COMMUNE DE PEYNIER

Dossier de demande d'autorisation préfectorale au titre des articles L214-1 à 3 du Code de l'Environnement

OAP LA TREILLE - CREATION D'UNE NOUVELLE ZONE URBAINE DEMANDE DE COMPLEMENTS

N° dossier : 17 11518/04
Version : B
Date : 10 septembre 2018

Figure 2 : Implantation des bassins de rétention par rapport aux différentes enveloppes de crues et au lit majeur exceptionnel

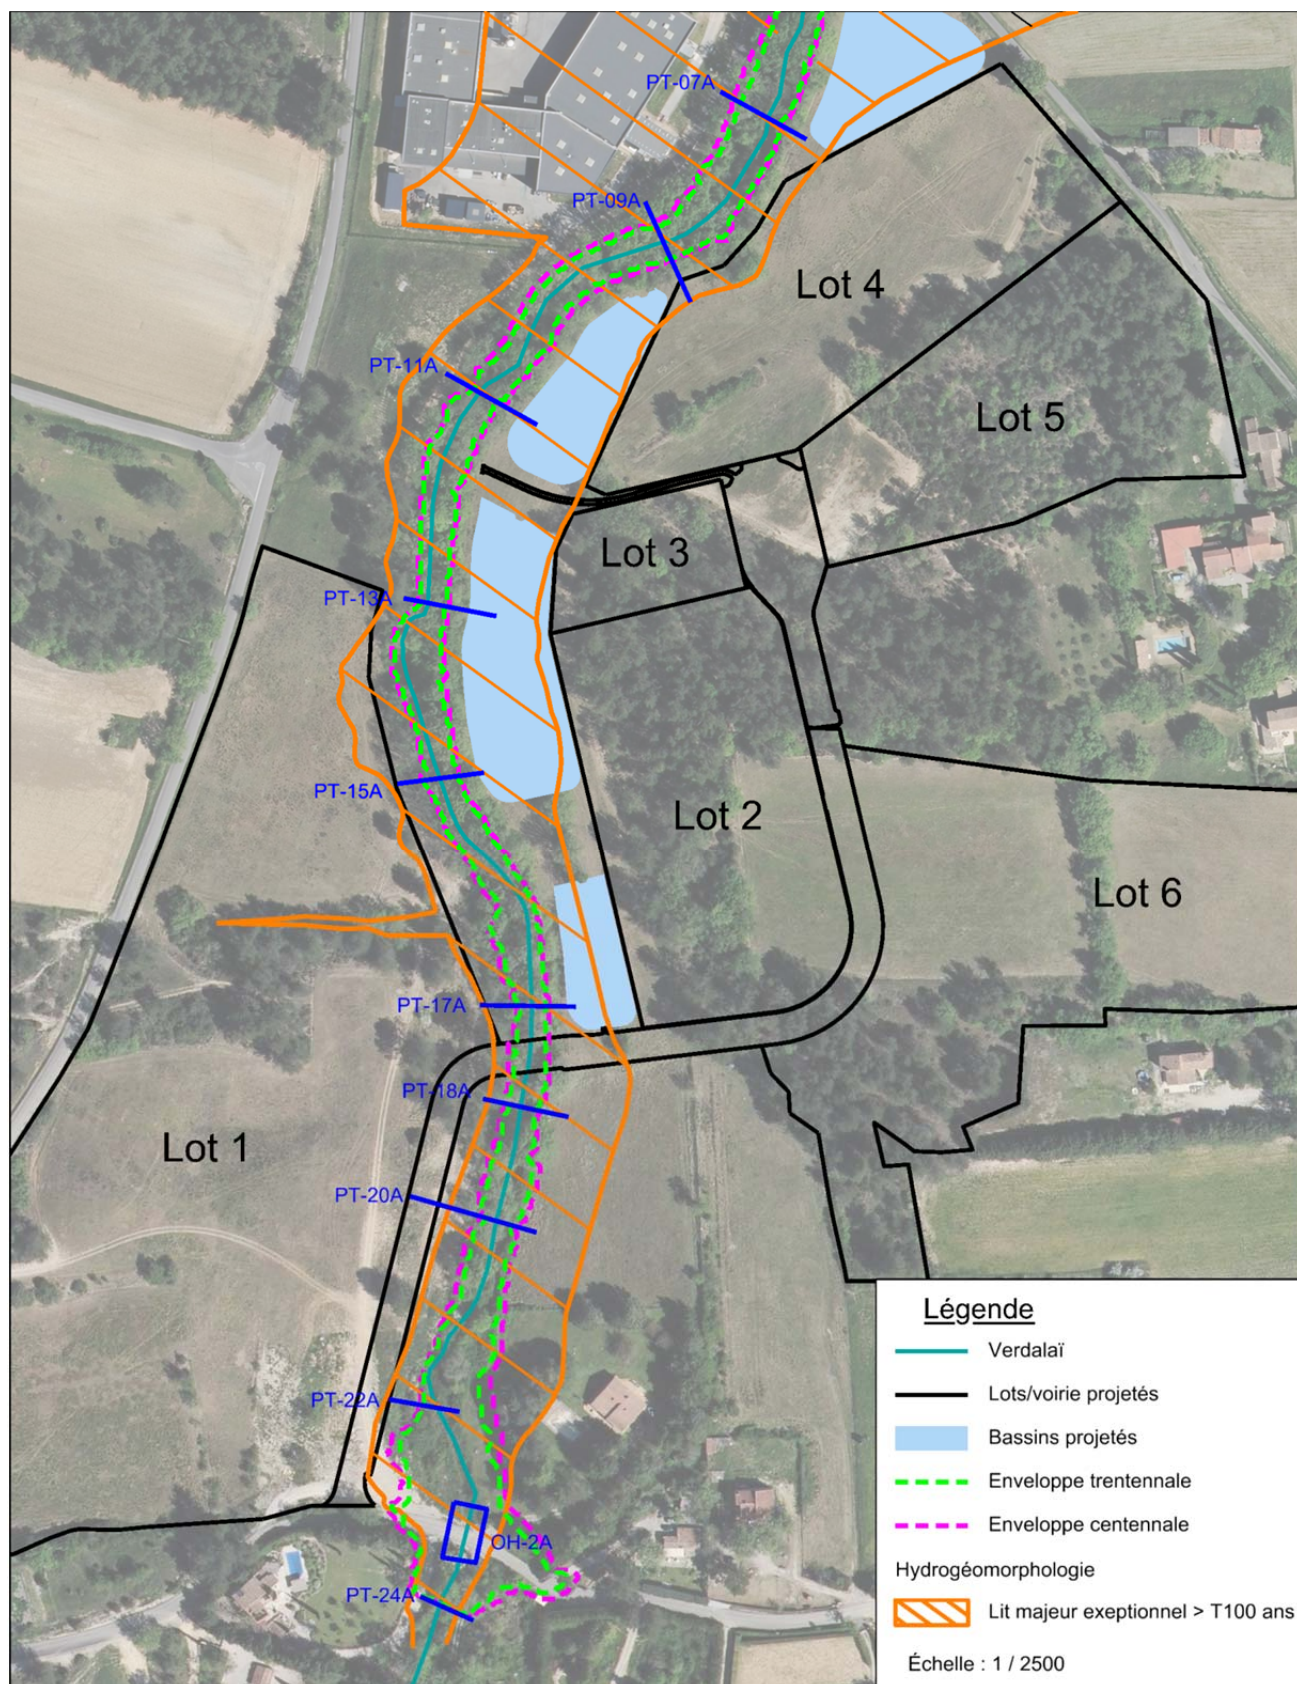
- 2-b Il apparaît entre les figures des pages 40 et 42, que les bassins de rétention sont situés dans le lit majeur du Verdalaï. Or, le pétitionnaire écrit qu'ils sont en dehors de l'enveloppe de la crue centennale. Il y a des précisions à apporter sur le périmètre de la centennale et de la trentennale, d'autant plus si le lit majeur et l'enveloppe de la centennale sont clairement différents.

La figure page suivante présente les enveloppes de crues trentennale, centennale, et l'enveloppe du lit majeur exceptionnel (hydrogéomorphologie), ainsi que le positionnement des bassins de rétention projetés par rapport à ces limites.

Cette figure permet d'illustrer plus précisément le paragraphe 4.2.2.3 du dossier de demande d'autorisation concernant l'inondabilité du site (page 43) :

- les **lots d'habitations projetés et toute autre installation vulnérable sont situés hors de l'enveloppe du lit majeur exceptionnel** du Verdalaï,
- conformément aux recommandations des services l'Etat (doctrine du SMEE 13), **les bassins de rétention projetés seront implantés à l'extérieur de l'emprise de la crue centennale**. Ceux-ci s'étendent sur le champ majeur exceptionnel de crue, par ailleurs laissé vide de toute construction – *voir figure ci-dessous*

Figure 3 : Localisation de la zone refuge en phase chantier

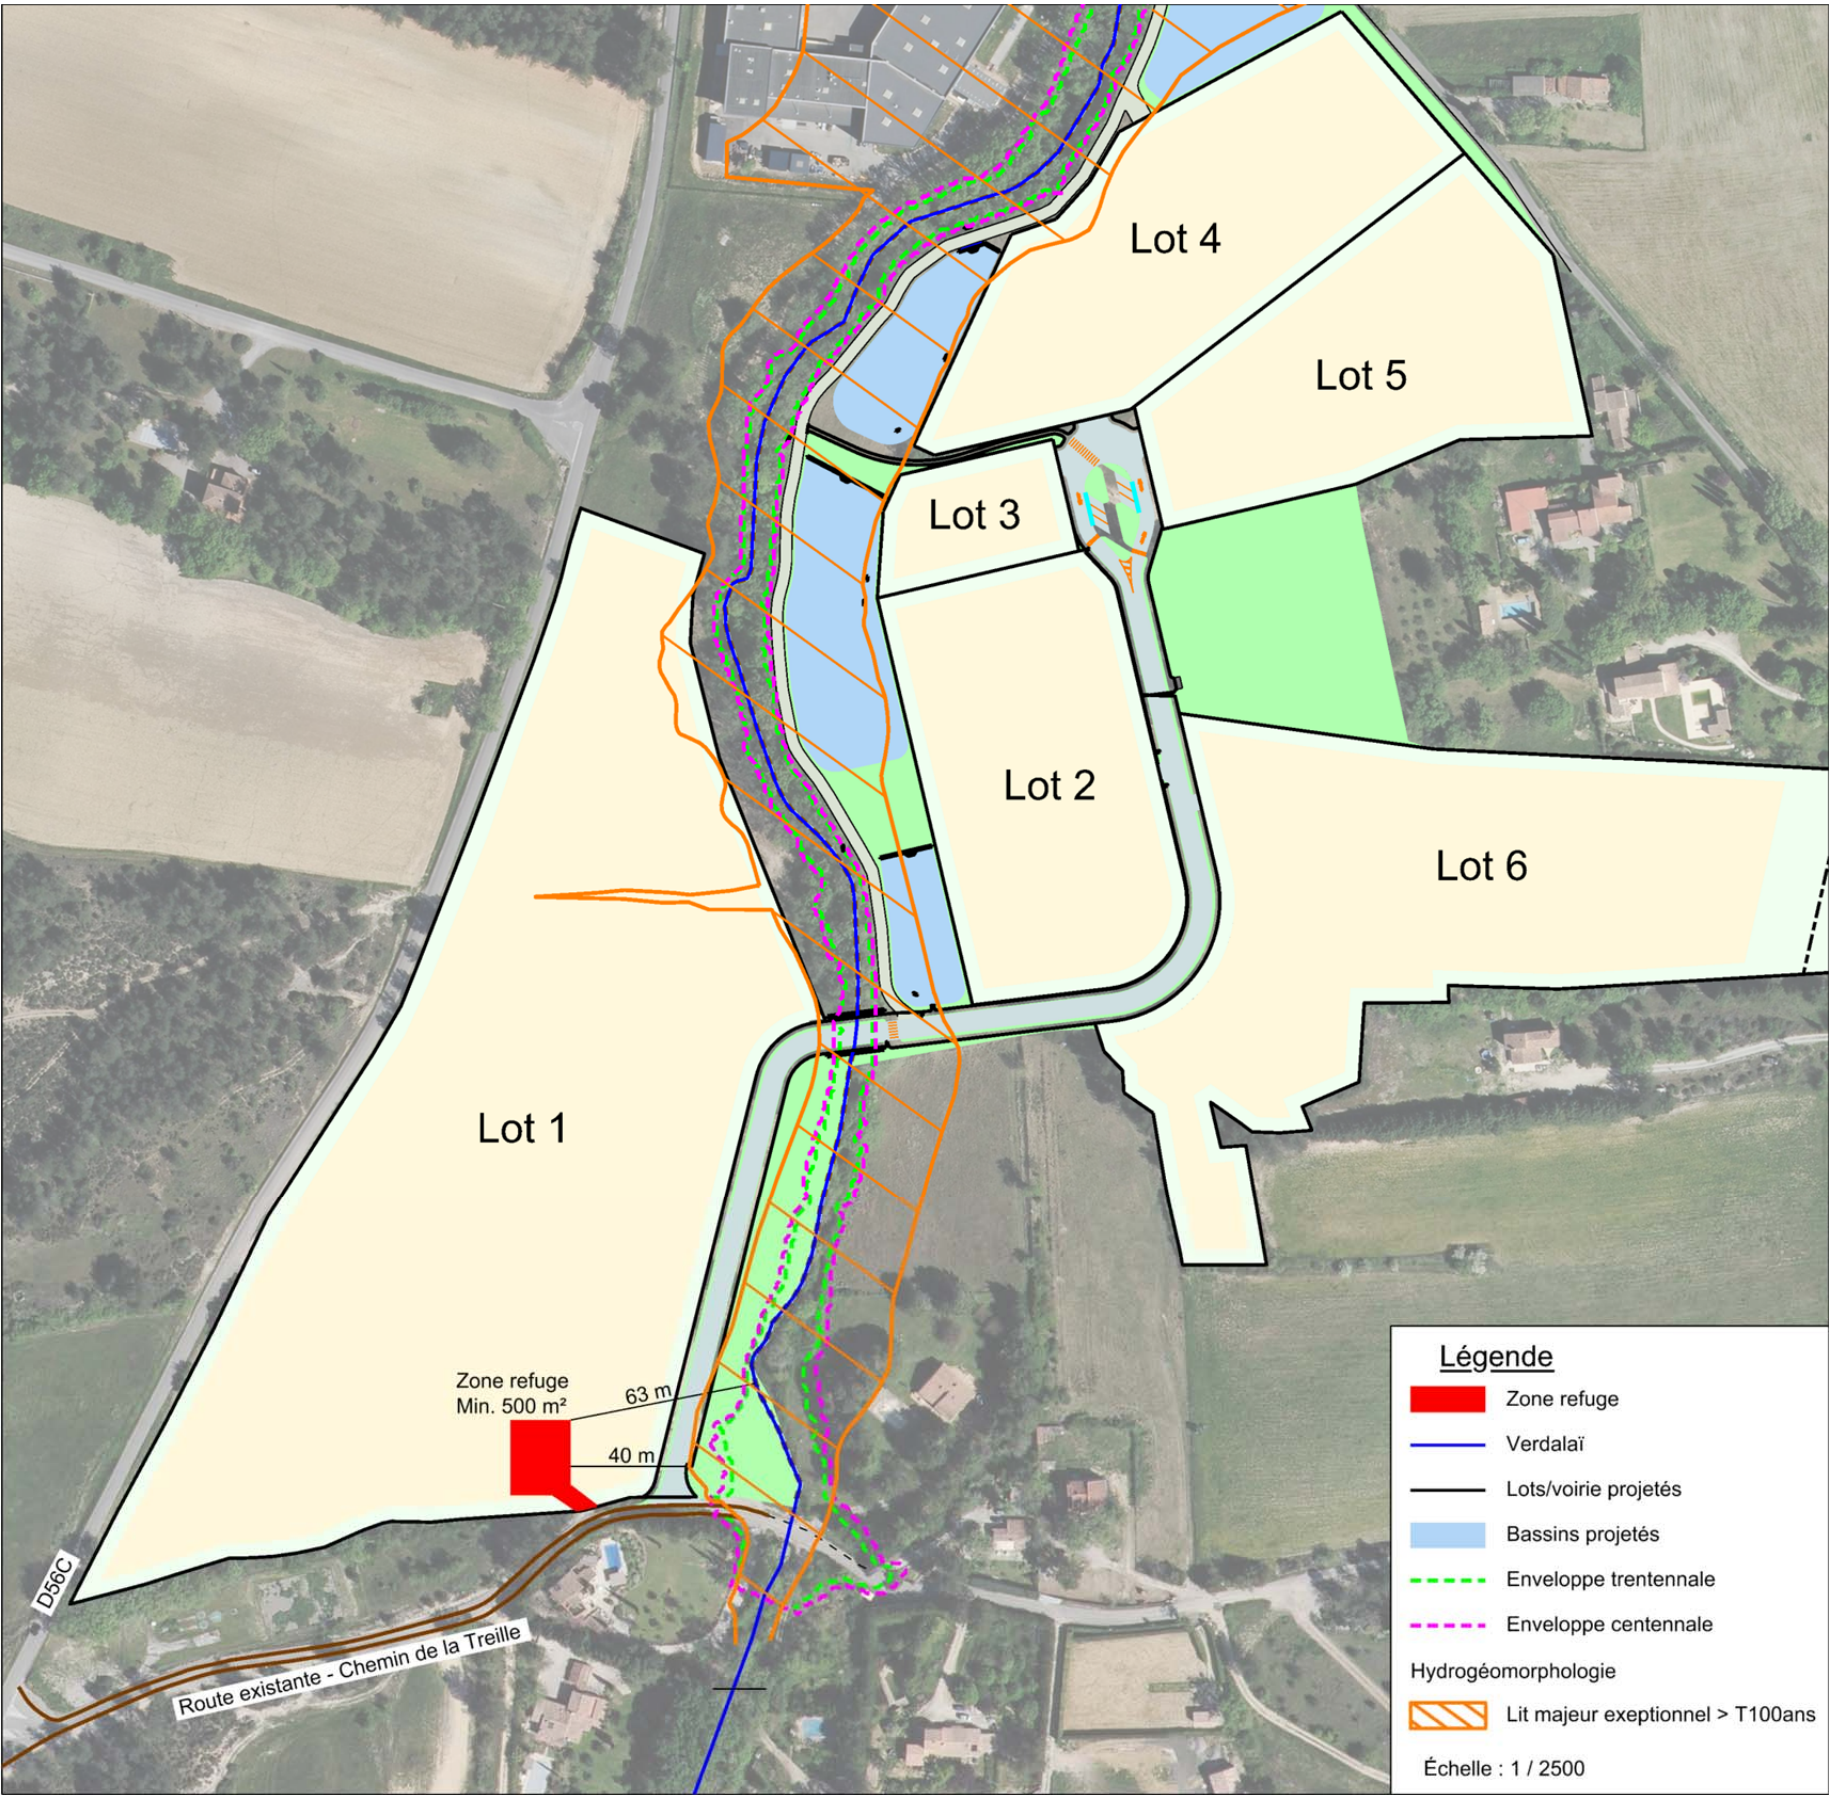
- 3
 - Il est question d'une zone refuge page 87, mais il convient de la situer.
 - Concernant l'approche quantitative et l'estimation des débits de pointe de l'étude hydraulique, :

Il est proposé au Maître d’Ouvrage de réaliser en phase chantier, dès le commencement des travaux une zone refuge sur le Lot 1 (cf. Figure 2). Cette zone refuge sera accessible facilement depuis la route existante du Chemin de la Treille et de la D56C.

La zone telle que proposée sera de minimum 500 m², et distante d’environ 60 ml du lit mineur du Verdalaï, et de 40 ml de la limite du lit majeur exceptionnel.

Figure 7 : Cartographie de l'aléa inondation - Zoom au droit de l'ouvrage de franchissement à créer

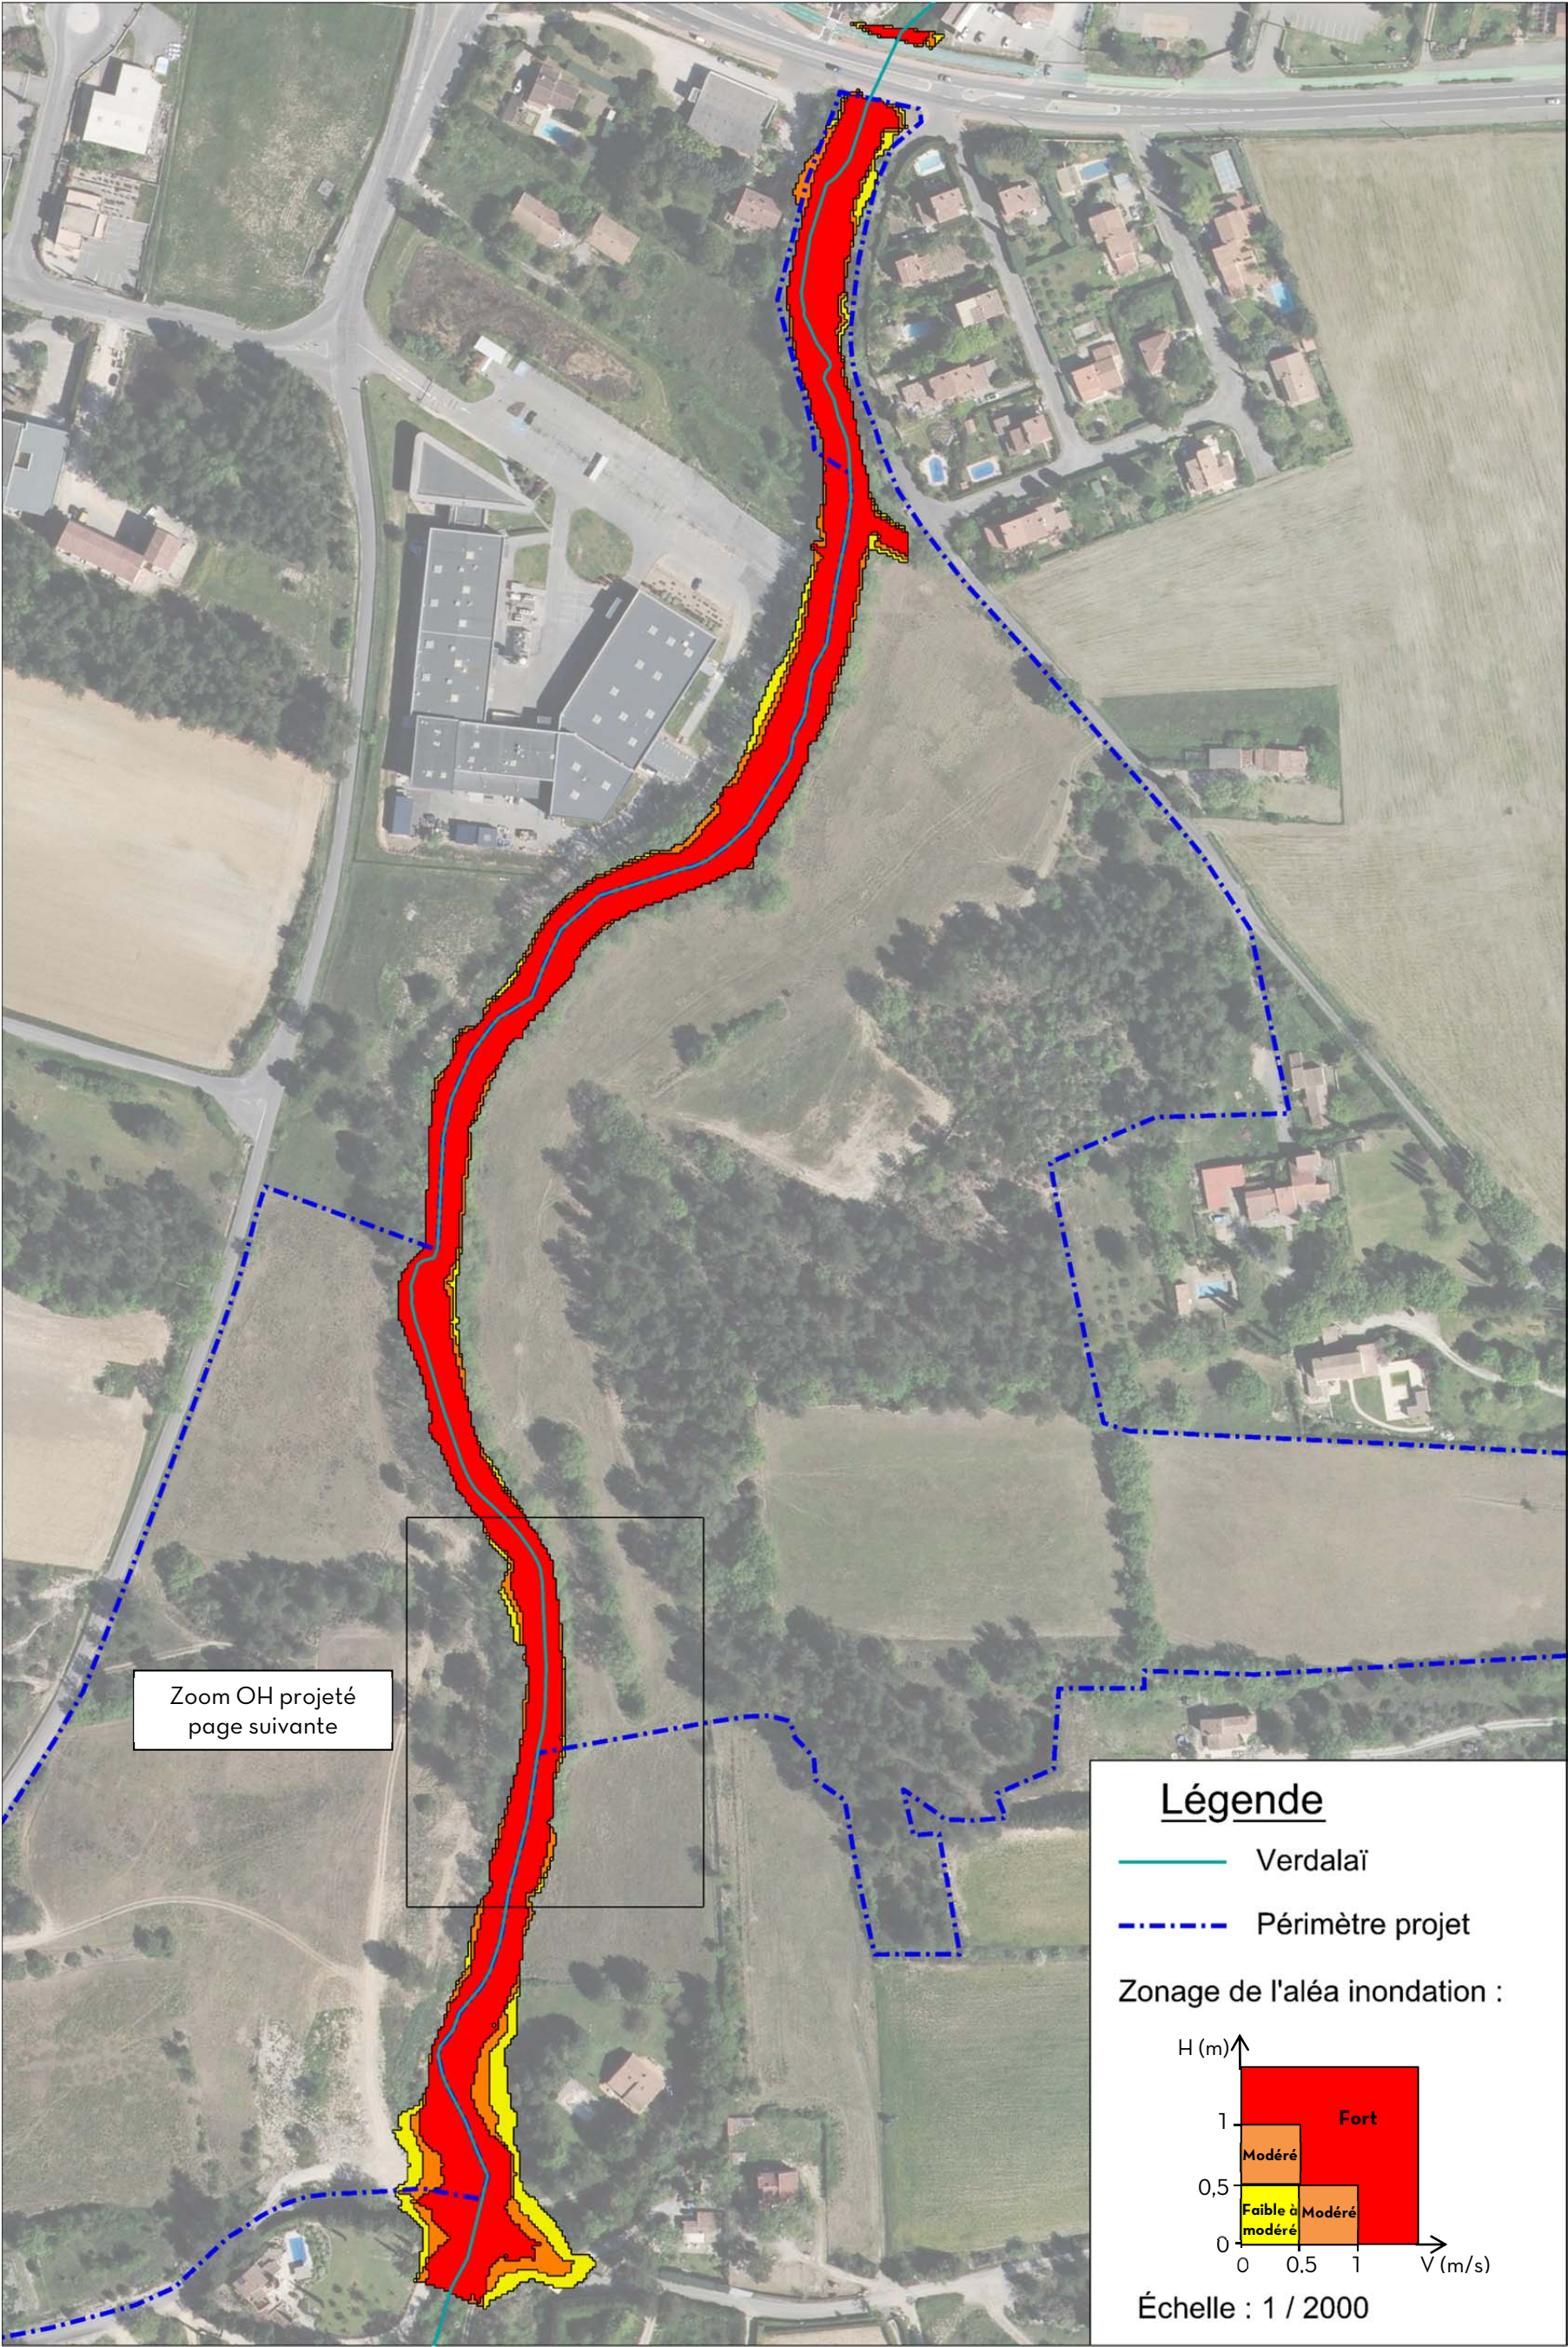
- 5-b Le bureau d'études pourrait joindre des illustrations de l'aléa état actuel / état projeté pour l'ouvrage de franchissement.

La figure 6 présente de façon détaillée cet aléa au droit de l'ouvrage de franchissement du Verdalaï à créer.

L'aléa inondation ne sera pas sensiblement impacté par l'ouvrage tel qu'il a été dimensionné.
